国立研究開発法人日本原子力研究開発機構原子力科学研究所
JRR-2原子炉施設に係る廃止措置計画の変更認可申請書の
一部補正について

令和2年6月12日付け令02原機(科保)039をもって申請した国立研究開発法人日本原子力研究開発機構原子力科学研究所JRR-2原子炉施設に係る廃止措置計画の変更認可申請書を下記のとおり一部補正いたします。

国立研究開発法人日本原子力研究開発機構
原子力科学研究所 JRR-2 原子炉施設に係る
廃止措置計画の変更認可申請
新旧対照表

表 11-1 廃止措置全体工程表

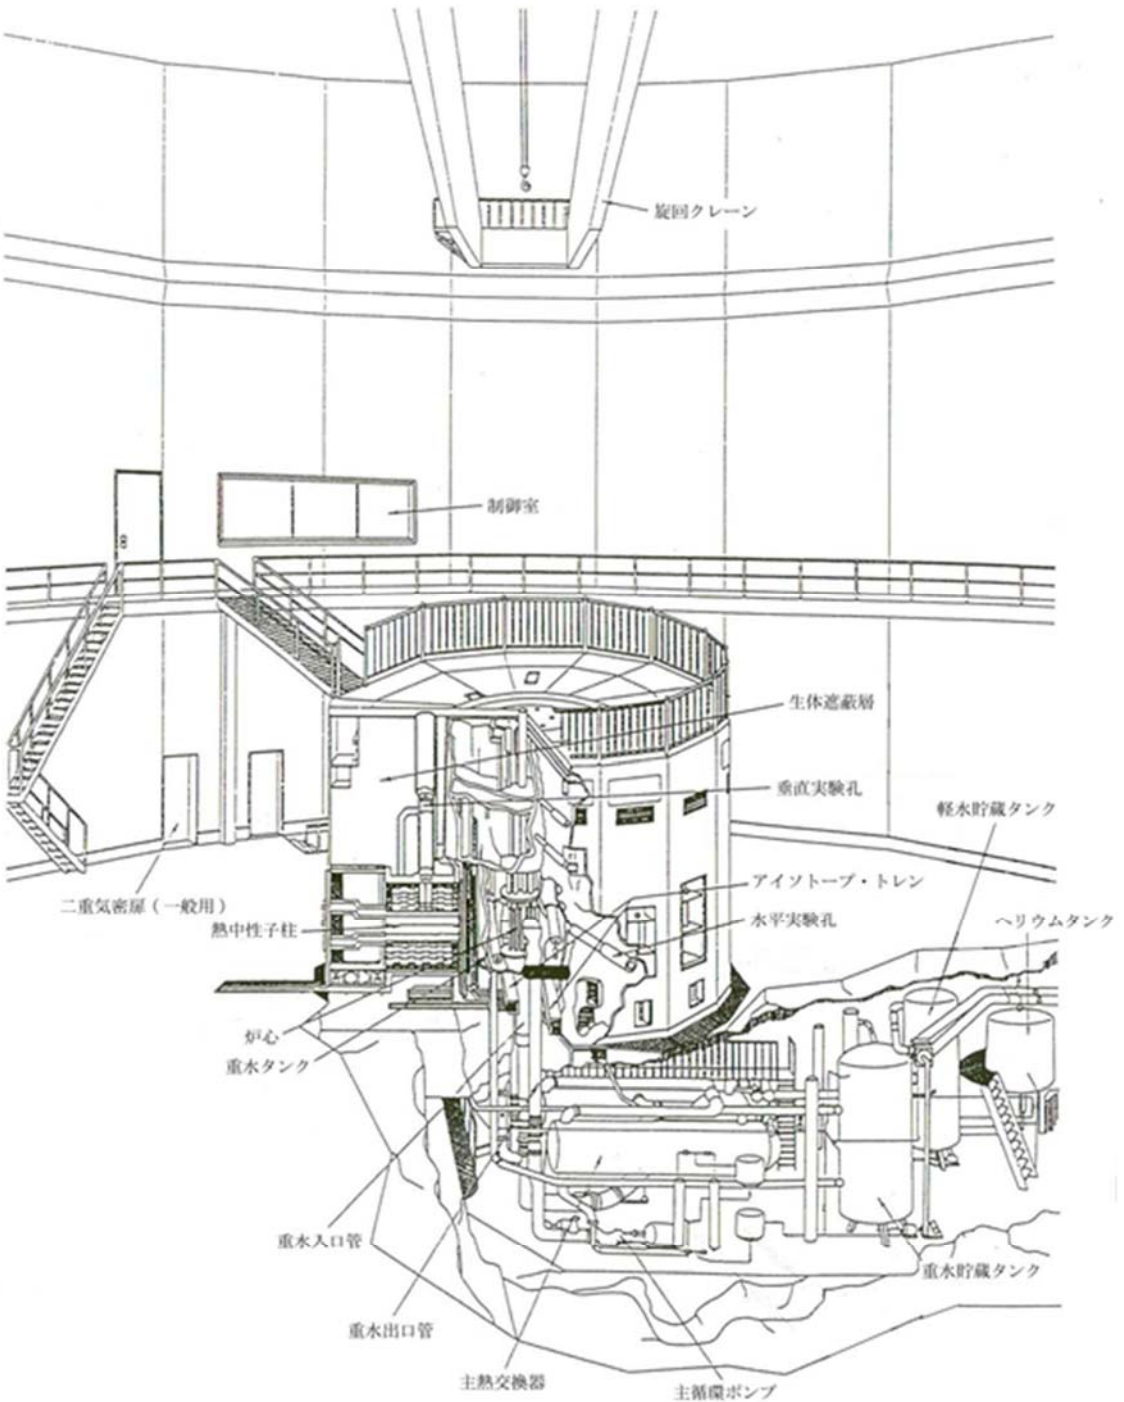
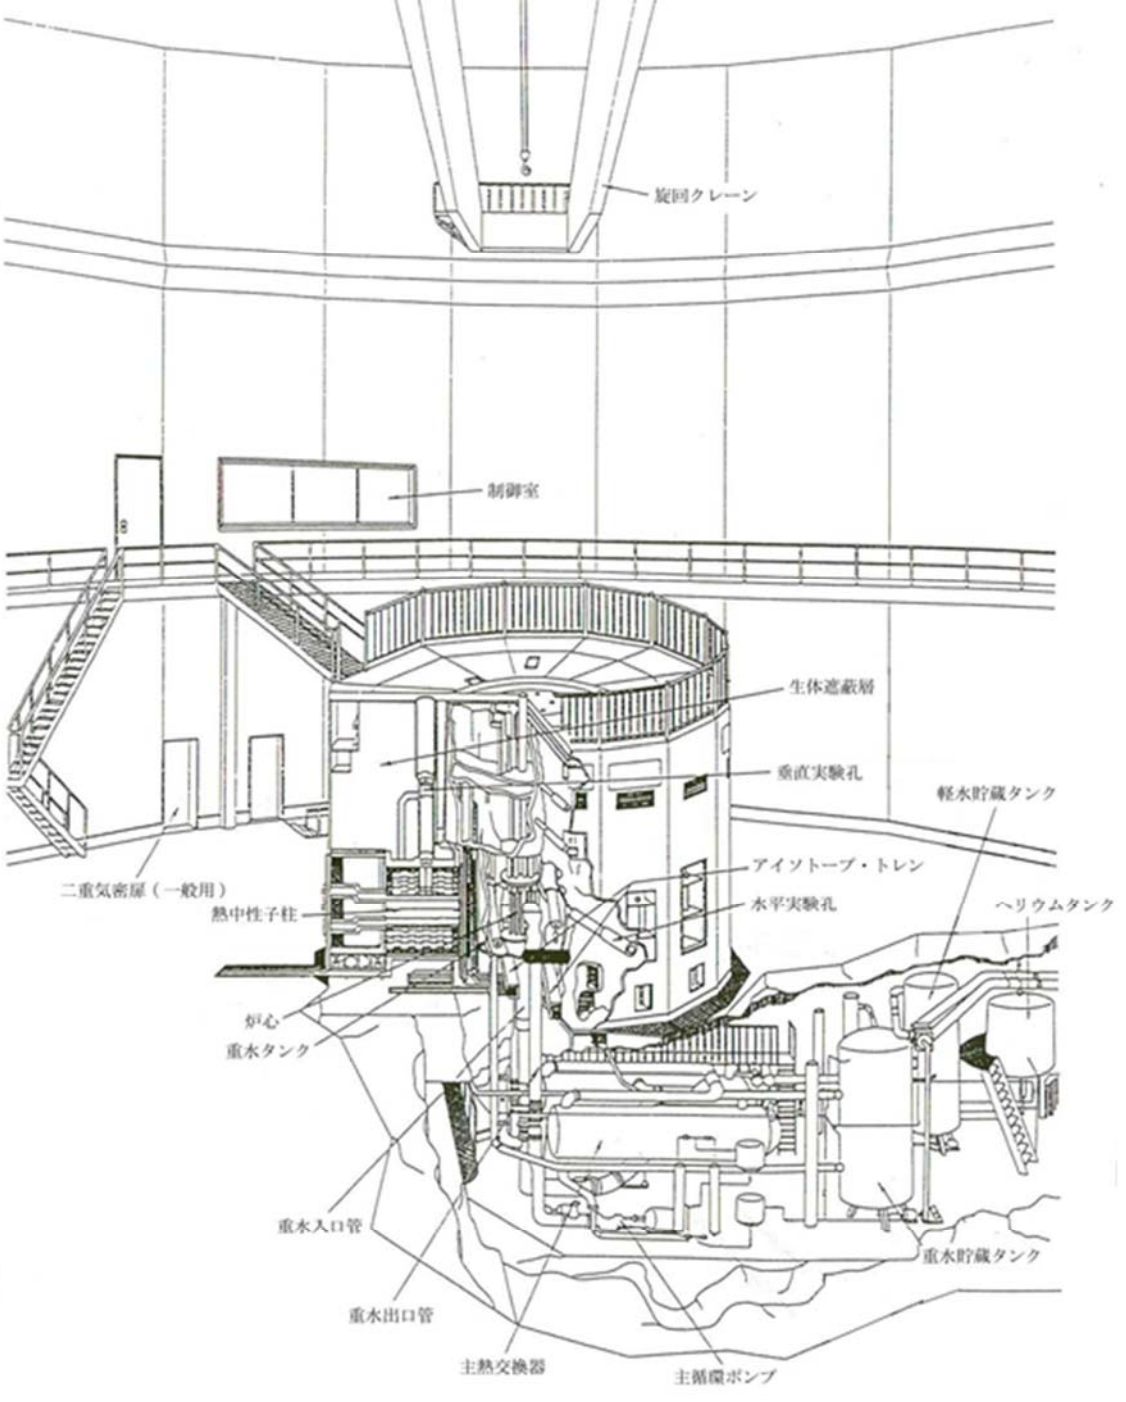
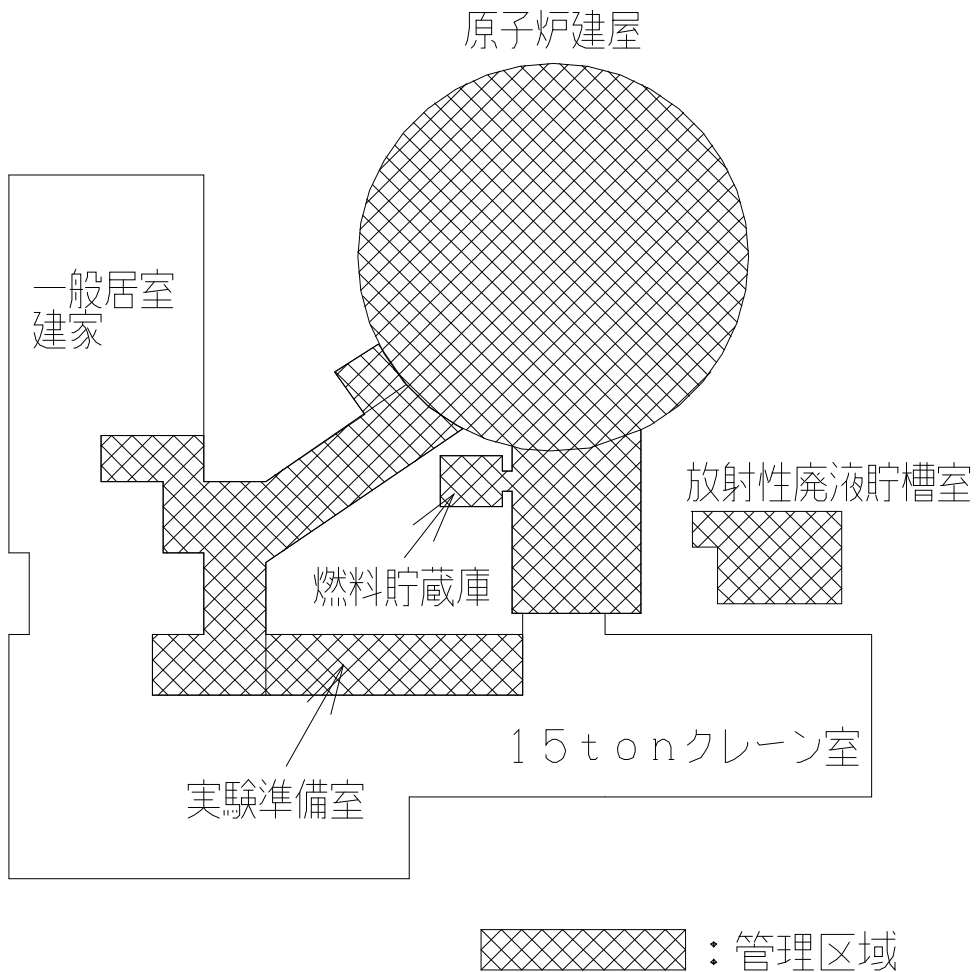
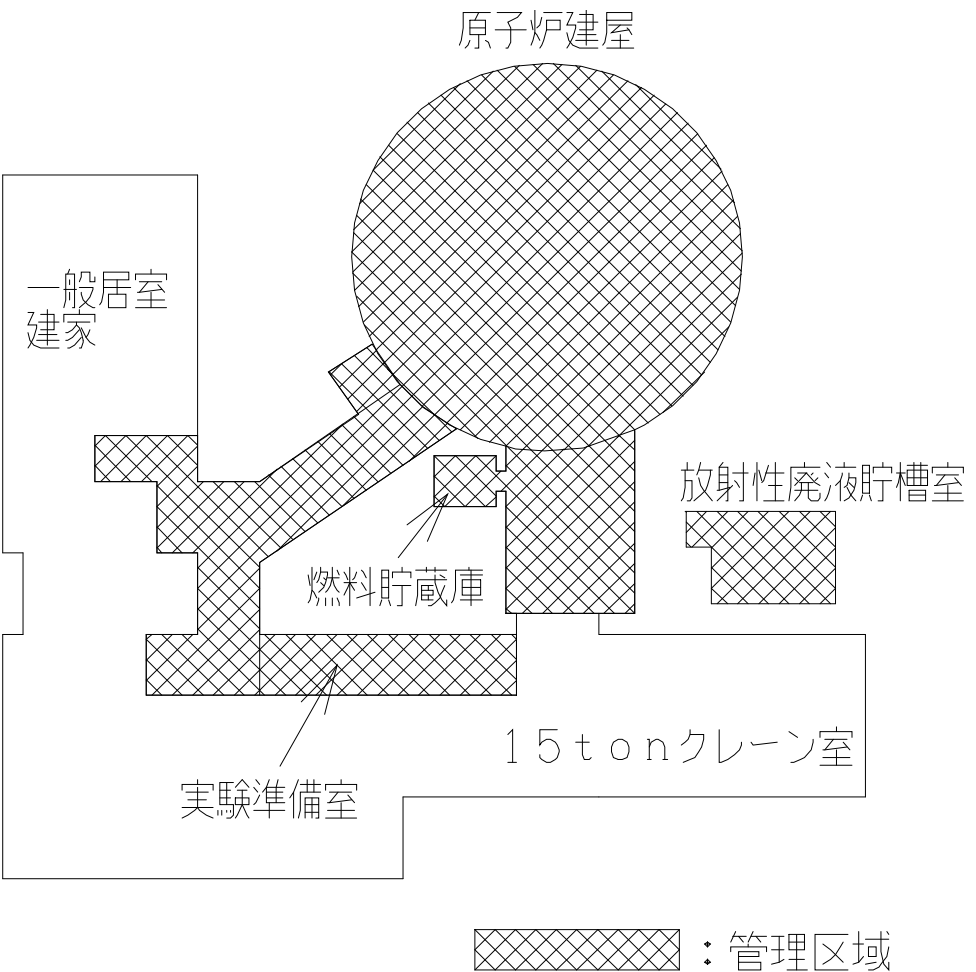
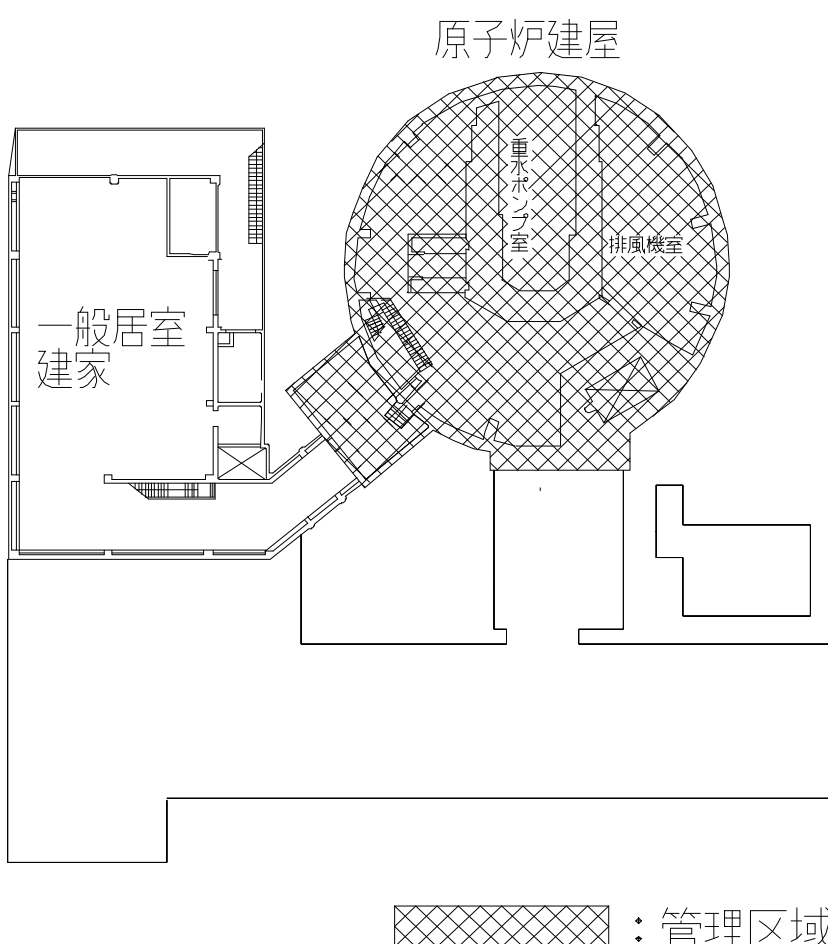
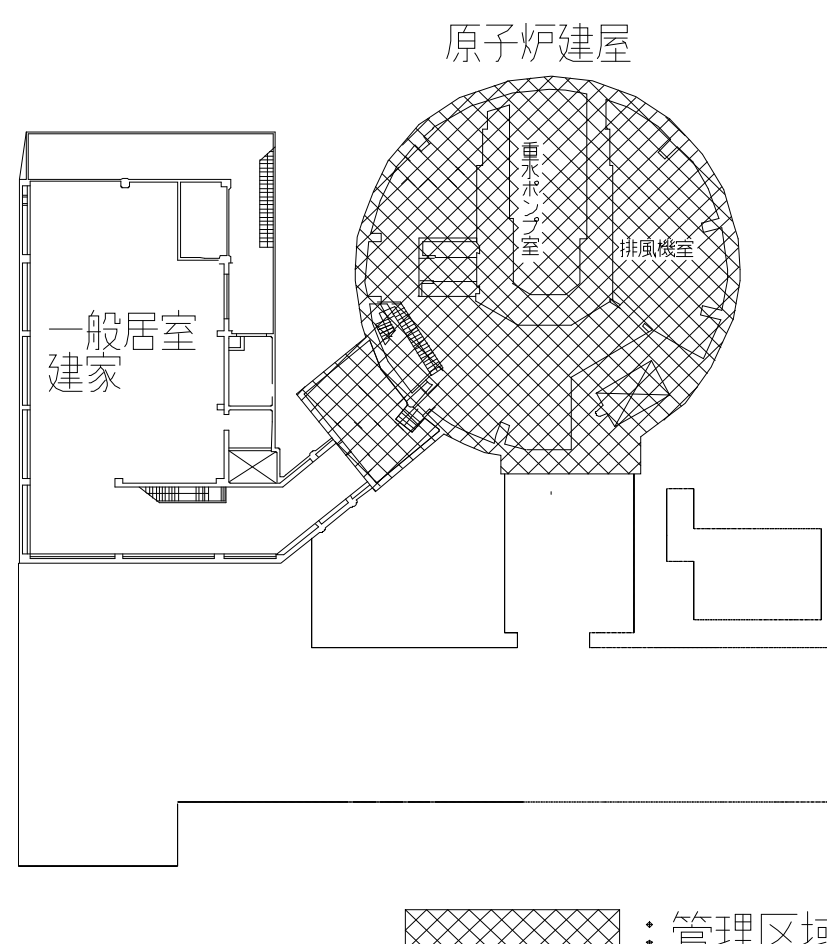
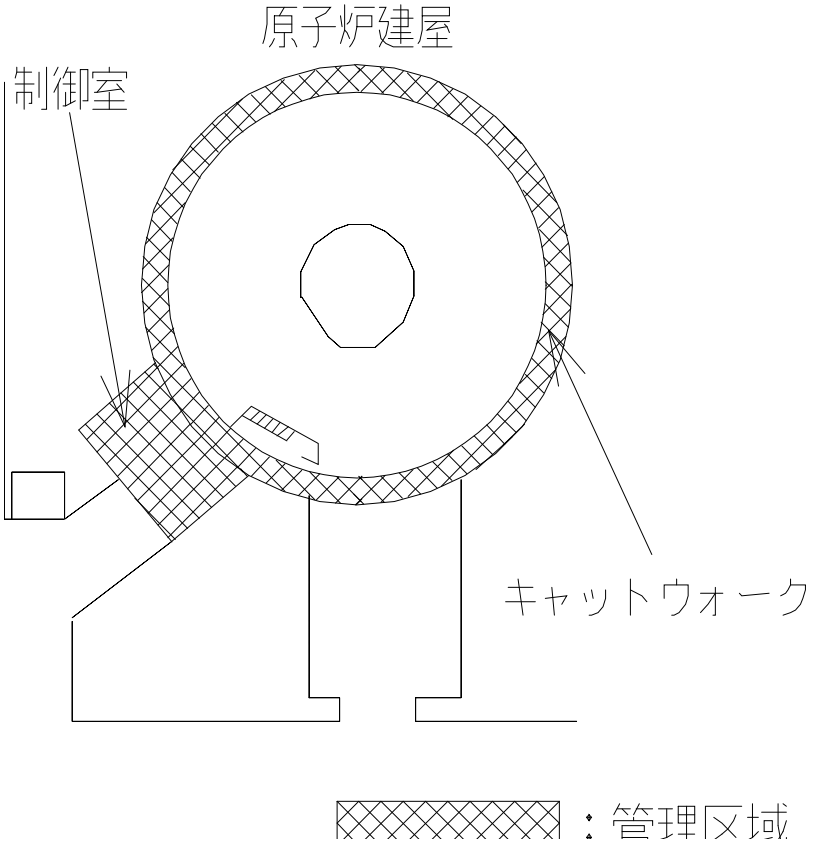
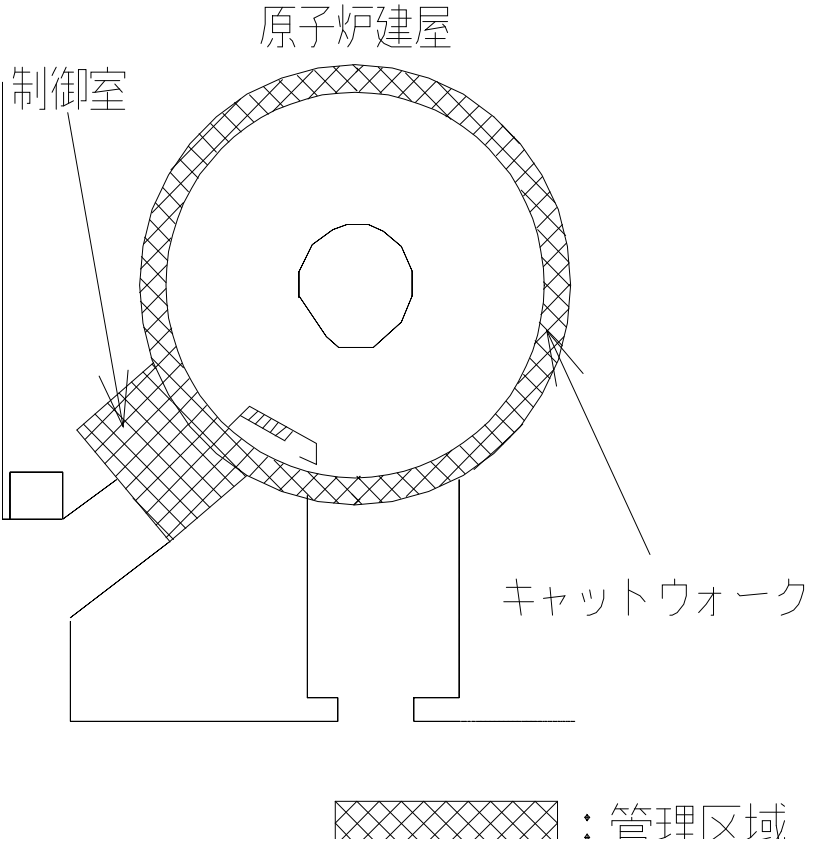
備考
法令改正に伴う見直し
(添付書類一から移動、
記載の適正化、実績の追
加)

図 10-1 放射性廃棄物及び放射性物質として扱う必要のない物*4の処理処分等の方法

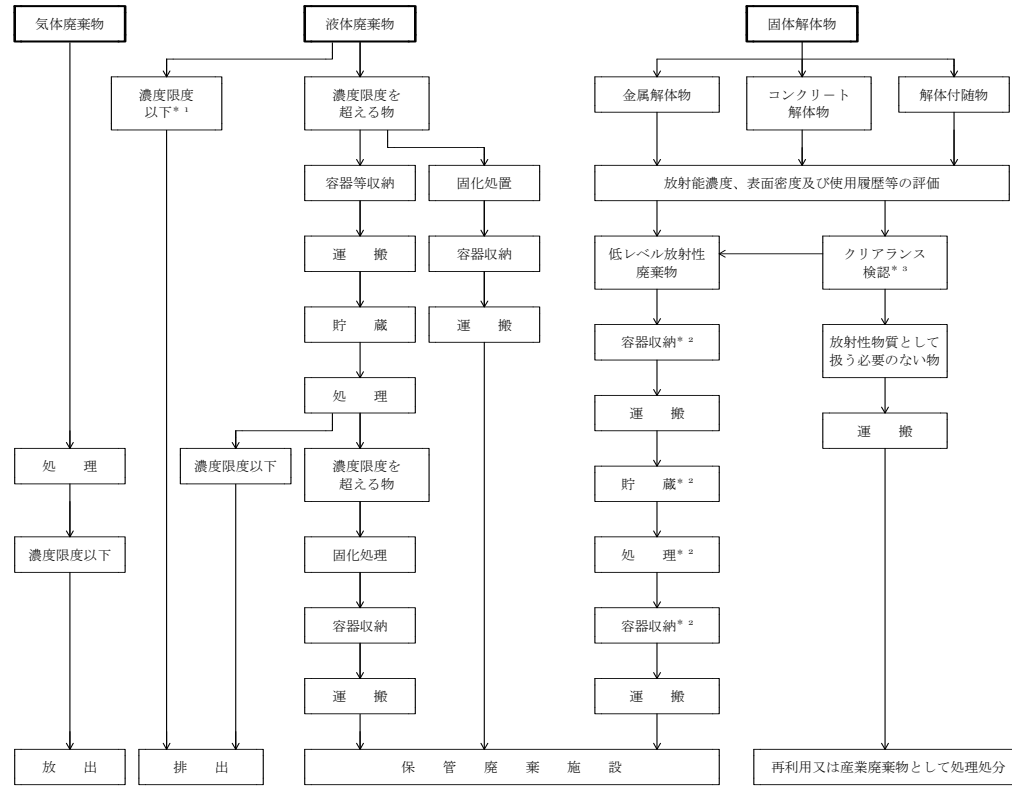
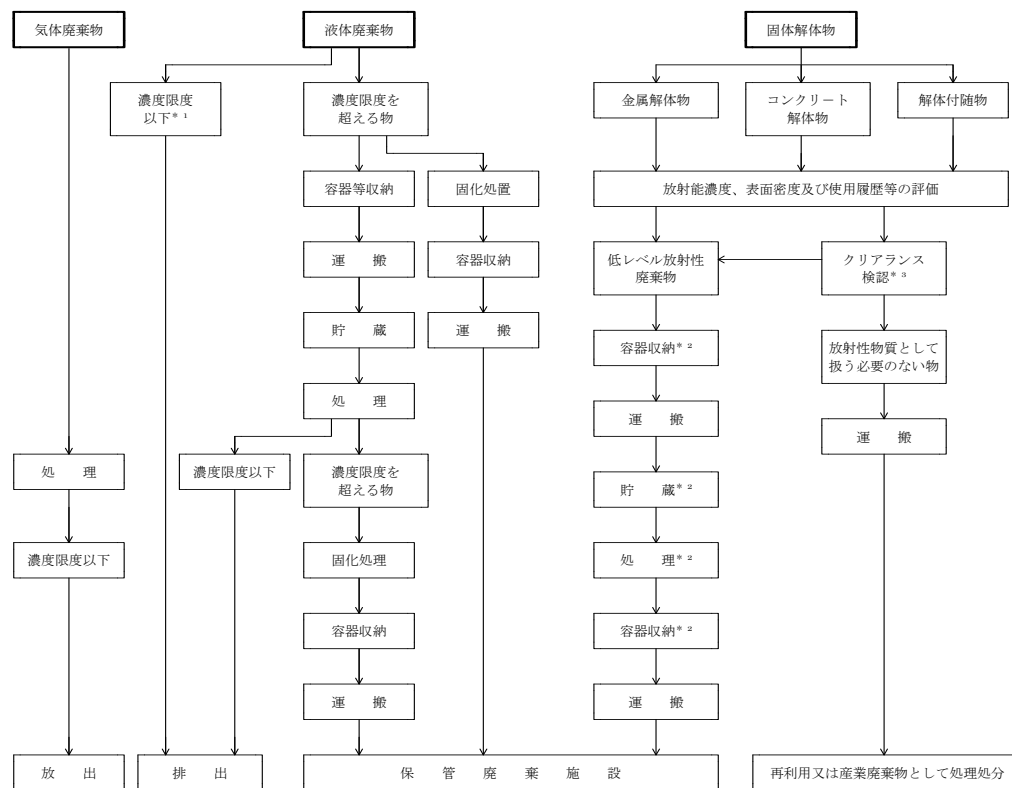
法令改正に伴う見直し
(添付書類二から移動、
記載の適正化)
